**Avis délibéré de la mission régionale d'autorité
environnementale sur le renouvellement du parc éolien
de Marsanne, présenté par la société CEPE, ainsi que la
mise en compatibilité du plan local d'urbanisme de
Marsanne (26)**

Avis n° 2021-ARA-AP-1238

Avis délibéré le 3 décembre 2021

Figure 1 : Plan et implantation du projet (Source : étude d'impact)

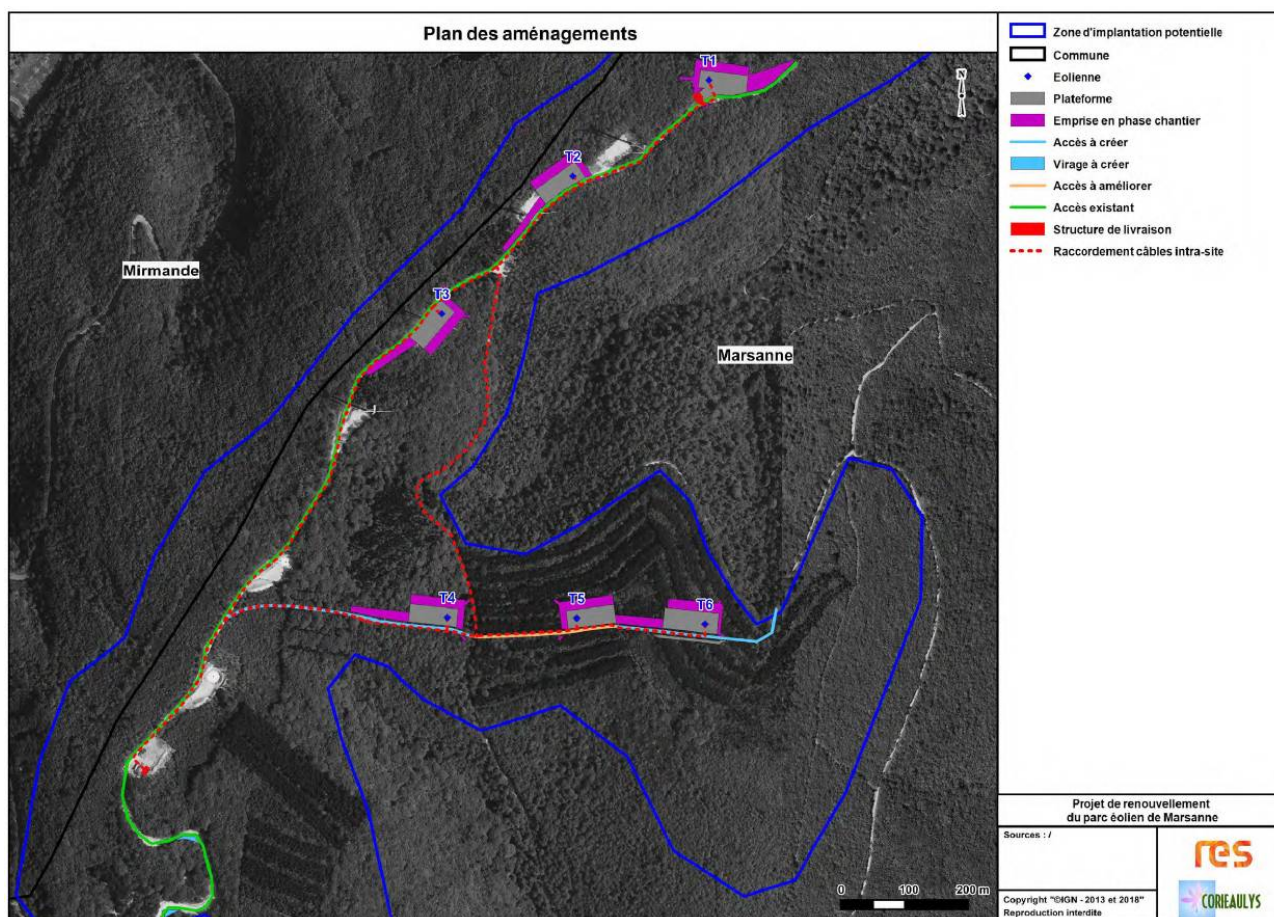
Le dossier inclut bien le raccordement au réseau électrique dans le projet tout en indiquant qu'à ce stade, le tracé et le poste source ne sont pas déterminés. Il évoque trois postes sources possibles : celui de Montélimar (à 17 km à vol d'oiseau) sur lequel le parc actuel est raccordé, celui du Teil (21 km à vol d'oiseau) et celui de Dieulefit (22,5 km à vol d'oiseau)³. L'étude précise que ce raccordement est réalisé au moyen de câbles souterrains et généralement en bord de routes ou chemins. Elle indique de plus que le raccordement pourrait se faire sur plusieurs postes sources selon les capacités disponibles. Les postes envisagés sont tous les trois identifiés dans le projet de S3REnR⁴ comme ayant des capacités disponibles largement inférieures aux puissances totales déjà réservées⁵.

L'Autorité environnementale recommande d'inscrire dans le périmètre du projet les éventuels travaux concernant le poste source lui-même et d'étendre le périmètre de l'étude d'impact à l'ensemble des travaux de raccordement nécessaires (ligne et poste).

Illustration 2: Zonage du PLU avant modification

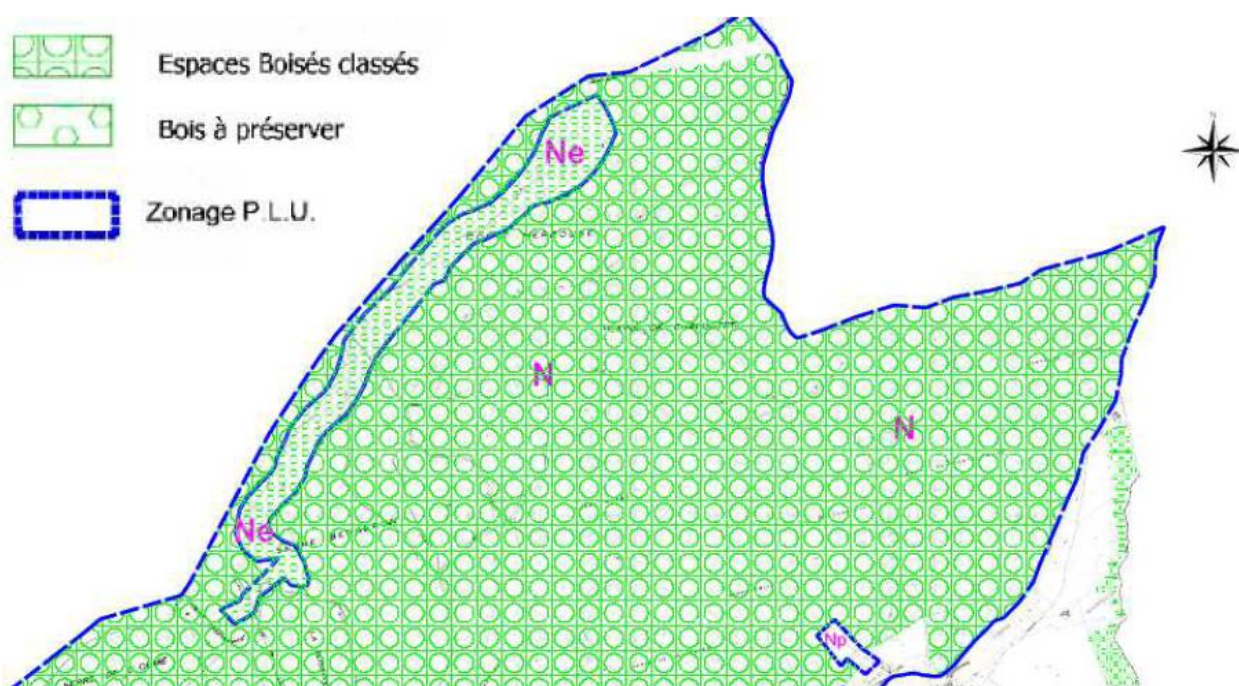
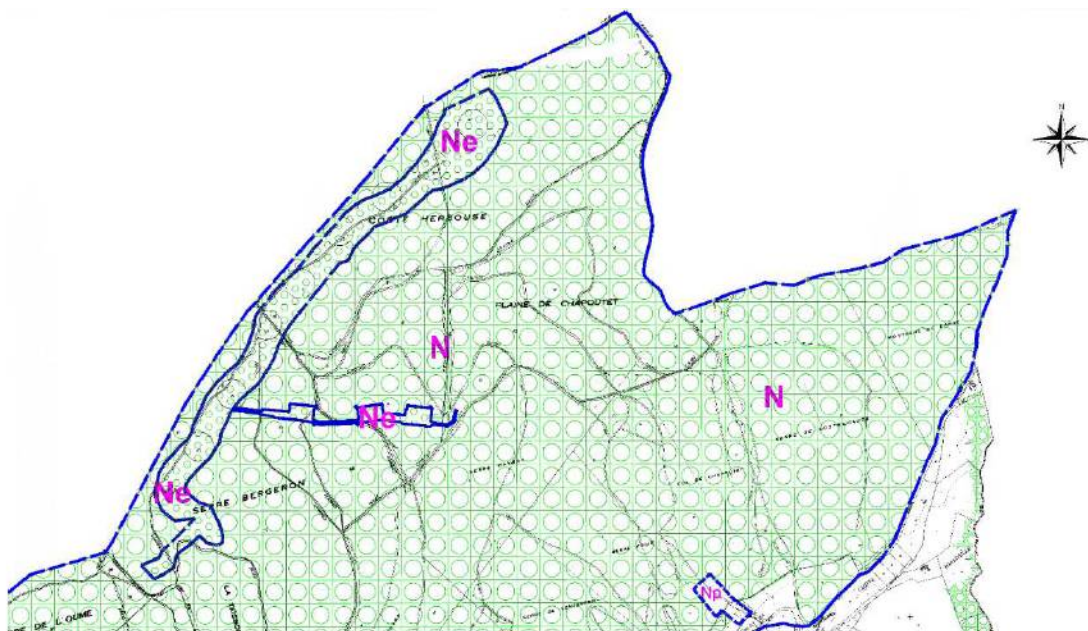
Le rapport de présentation n'explique pas la raison du classement de ce secteur de la Montagne de Marsanne en EBC.

Le nouveau secteur Ne suit au plus près l'implantation des plateformes des éoliennes, ce qui est positif en termes de consommation d'espace.

Cependant, le secteur Ne existant aurait pu bénéficier d'une telle optimisation, à titre de mesure de réduction de la mise en compatibilité, par la réduction de sa surface au strict nécessaire à la ré-implantation des 3 autres éoliennes du parc, ainsi que pour les 2 éoliennes appartenant au parc éolien de la Teissonnière.

L'Autorité environnementale recommande d'étayer le choix effectué de ne pas réduire le secteur Ne déjà existant sur le modèle du nouveau secteur Ne, au plus près de l'implantation des éoliennes et des aménagements associés, à titre de mesure de réduction des incidences de la mise en compatibilité du PLU.
